Název akce:	Stavební úpravy Hauenschildova paláce
Číslo SOD:	44/2024
Číslo OZ:	3

OZNÁMENÍ ZMĚNY

Objednatel: Statutární město Olomouc
Zhotovitel: HSM + ChT - Hauenschildův palác
Název projektu: Stavební úpravy Hauenschildova paláce
Název akce: Stavební úpravy Hauenschildova paláce
Číslo SOD: 44/2024
Org:
VZ: Stavební práce ZZVZ

Předmět změny: (dotčený SO)

HAVENSCHILDOV PÁLČ: ANKR KROVU:

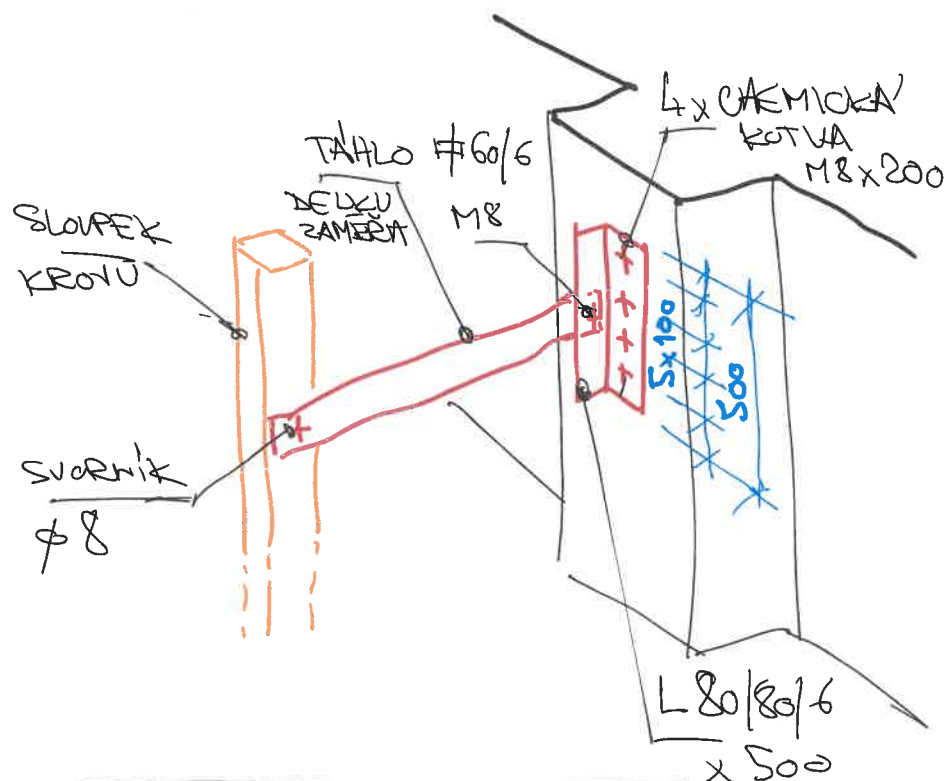
- KOLIZE TÁHLA („ANKRU“) S OCELOVÝM VARNÍKEM.
- ŘEŠENÍ: OSAZENÍ NOVÉHO TÁHLA, KOTVENÍ DO ŽDÍ CHEM. KOTVOU
